ÚZEMNÍ PLÁN MĚSTA BRNA

Textová část odůvodnění Příloha č. 4
kapitola 18

ROZHODNUTÍ O NÁMITKÁCH (VČETNĚ ODŮVODNĚNÍ)

**c) Opakovaná veřejná projednání upraveného Návrhu z roku 2021
(červen)**

PLOCHA MESTSKÉ ZELENĚ

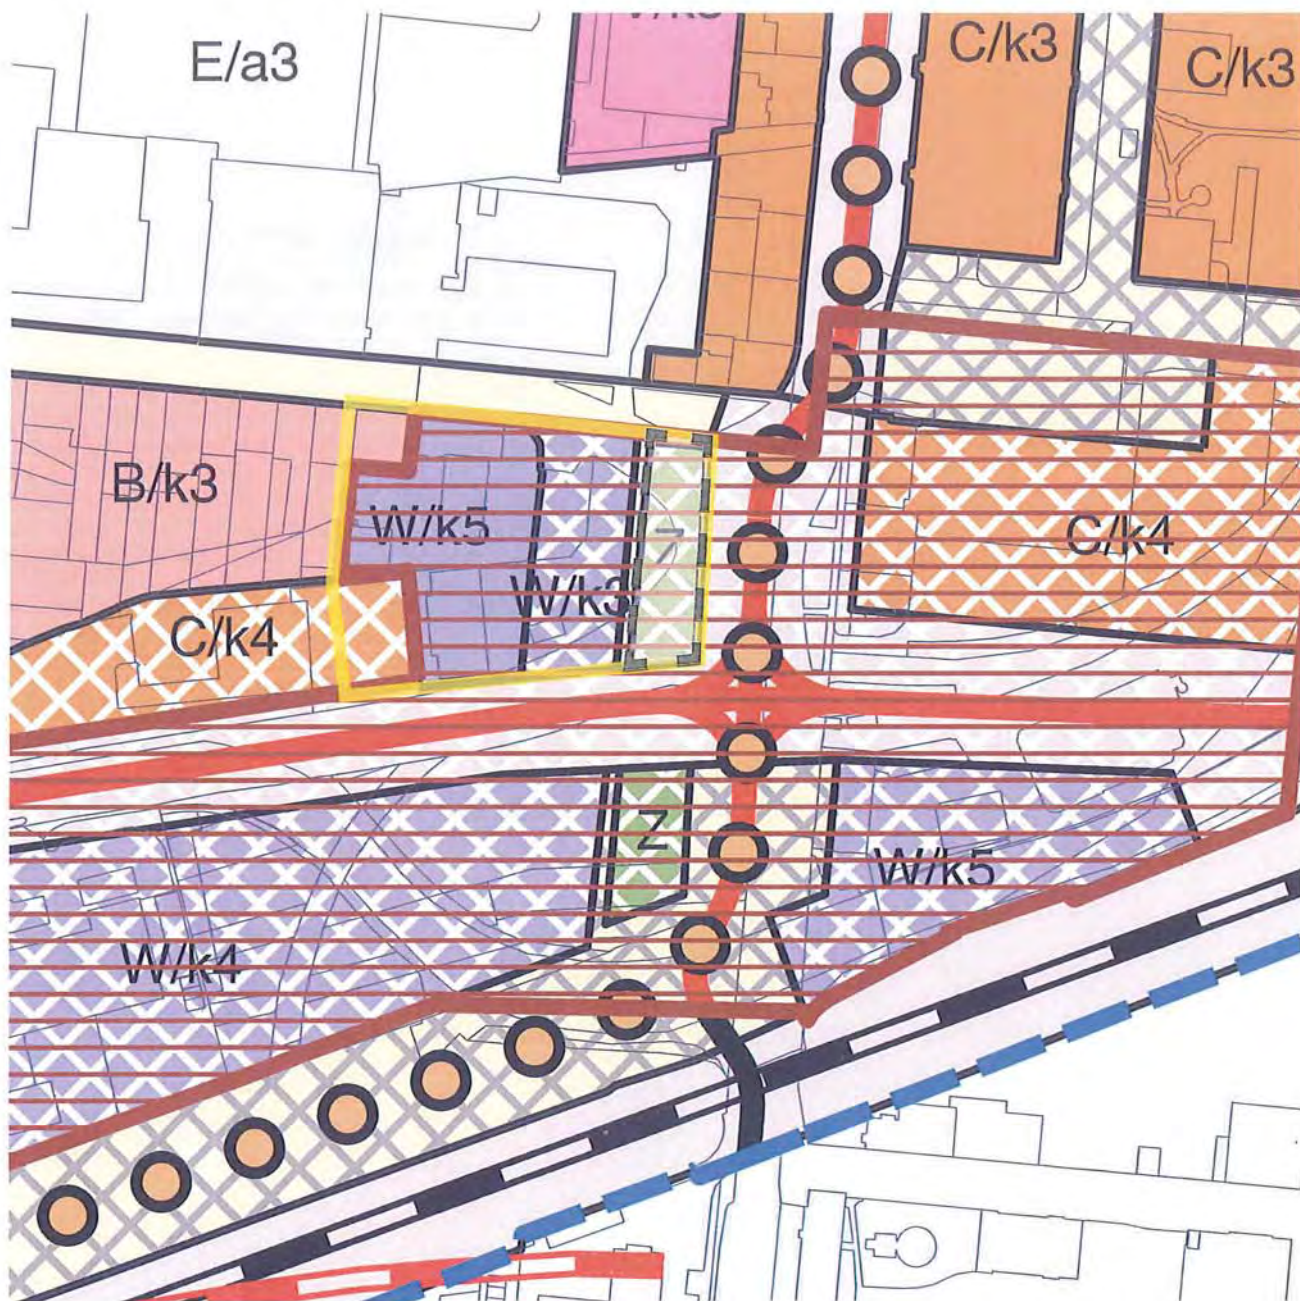
Dle územní studie "Přestavbová zóna Špitálka a okolí", která je jediným dostupným podkladem pro řešení dopravní situace v zájmovém území se na východním okraji funkční plochy nachází plocha městské zeleně.

Navrhujeme sjednocení funkcí plochy do plochy C pro zkompaktnění zástavby v okolí navržené městské třídy.

Podatel dále požaduje rozšíření předmětné plochy C o malou část plochy veřejného prostranství na východní straně, čímž dle podatele dojde k dotvoření městského bloku. Podatel se odvolává na územní studii atelieru ERA z roku 2021 "Přestavbová zóna Špitálka a okolí", ve kterém je předmětná malá část plochy, kterou požaduje podatel doplnit, vymezena jako plocha zeleně. Jako součást plochy městské zeleně je tato malá část vymezena také v platném ÚPmB. V návrhu ÚPmB je tato malá část součástí veřejného prostranství. Návrh ÚPmB z důvodu zpracování v měřítku 1:10 000 nepostihuje takový detail v území, jako platný Územní plán města Brna z roku 1994. Pro svoji nepřiměřenou podrobnost v návrhu ÚPmB proto nejsou vymezeny plochy městské zeleně podél jednotlivých komunikací, které mají charakter izolační zeleně nebo různých nároží, zeleně uvnitř křižovatek apod. Tyto plochy jsou zahrnuty do ploch dopravní infrastruktury nebo veřejných prostranství, ve kterých nadále plní svoji roli.
